1.1	CONCEPTO TÉCNICO No. CT:	5963
1.2	SUBDIRECCIÓN:	TÉCNICA Y DE GESTIÓN
1.3	COORDINACIÓN:	INVESTIGACIÓN Y DESARROLLO
1.4	REFERENCIA CRUZADA RADICADO FOPAE:	2010ER14472
1.5	RESPUESTA OFICIAL No. RO:	44771

2.1	SOLICITANTE:	JOSÉ JOAQUÍN ÁLVAREZ CURADURÍA URBANA No.4
2.2	PROYECTO:	REFORZAMIENTO CLÍNICA COUNTRY
2.3	LOCALIDAD:	2 CHAPINERO
2.4	UPZ:	97 CHICO LAGO
2.5	BARRIO O SECTOR CATASTRAL:	ANTIGUO COUNTRY
2.6	DIRECCIÓN:	CARRERA 15 No. 84 - 13
2.7	CHIP:	AAA0098SYYN
2.8	AREA APROX. DEL PROYECTO	716 m²
2.9	FECHA DE EMISIÓN:	27 DE OCTUBRE DE 2010
2.10	EJECUTOR DEL ESTUDIO:	JEOPROBE LTDA.

El presente concepto técnico corresponde a la **primera revisión** realizada por el Fondo de Prevención y Atención de Emergencias, del informe "Asesoría Geotécnica y Sismológica para la Evaluación de la Amenaza Sísmica del Proyecto Clínica del Country" elaborado por el Ing. Jorge Alberto Rodríguez, a construirse en el predio ubicado en la Carrera 15 No. 84 -13 de Bogotá. Este estudio fue radicado el 8 de Octubre de 2010 mediante oficio 2010ER14472, por el Ing. José Joaquín Álvarez de la Curaduría Urbana No. ' en cumplimiento a lo estipulado en el Decreto 193 de 2006.

Figura 1. Localización del Proyecto "Reforzamiento Clínica Country"

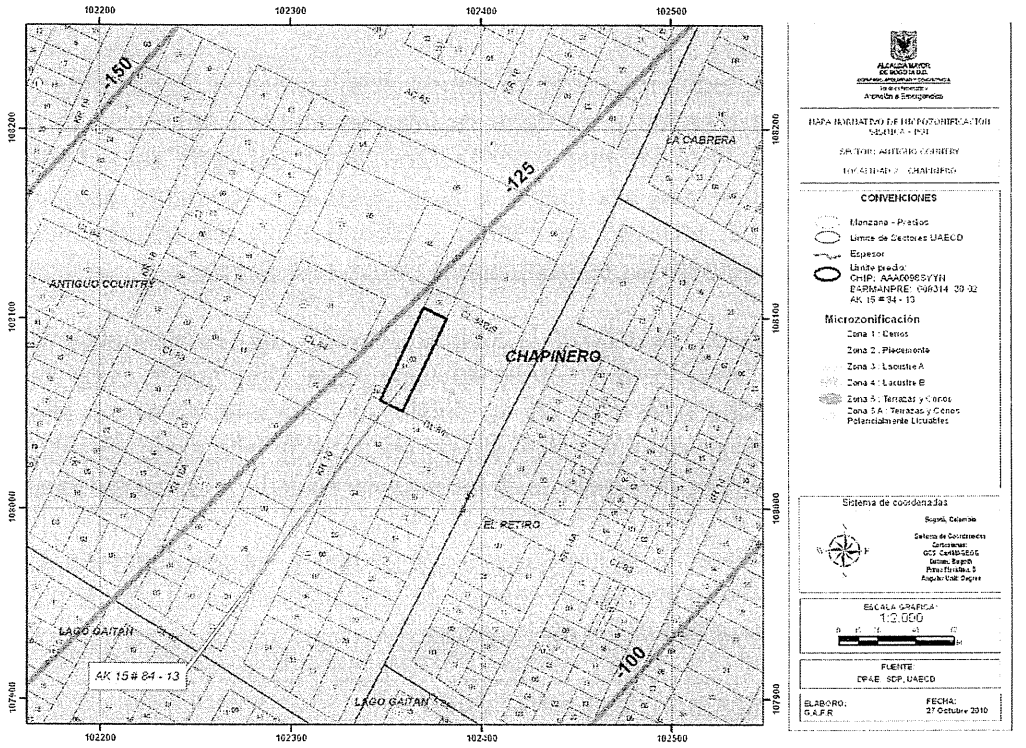
De acuerdo al numeral 3.2 del informe, el proyecto se encuentra localizado en Zona 3 – Lacustre A y próximo a la zona de transición entre las zonas 2 y 3 de la microzonificación sísmica de la ciudad lo cual es consistente con la localización presentada en la Figura 1 del presente concepto.

El nivel de agua se presentó entre 1.6 y 2.4 m de profundidad. Después de los 50 m hasta los 75 m, donde el consultor indica que de acuerdo con el mapa de Espesor de Sedimentos del estudio de Microzonificación Sísmica de Bogotá se encuentra la profundidad del basamento rocoso, el perfil geotécnico se complementó teniendo en cuenta la presencia de arcillas y limos plásticos, de acuerdo con los resultados del estudio de riesgo sísmico para la cuenca del Salitre y Fucha (H-MV, 2003). Sin embargo, la Figura 1 del presente documento evidencia que la profundidad al basamento rocoso se encuentra entre 125 ± 25 m.

- Ajustar la profundidad supuesta al basamento rocoso de acuerdo con la información contenida en la Figura 1 del presente documento.
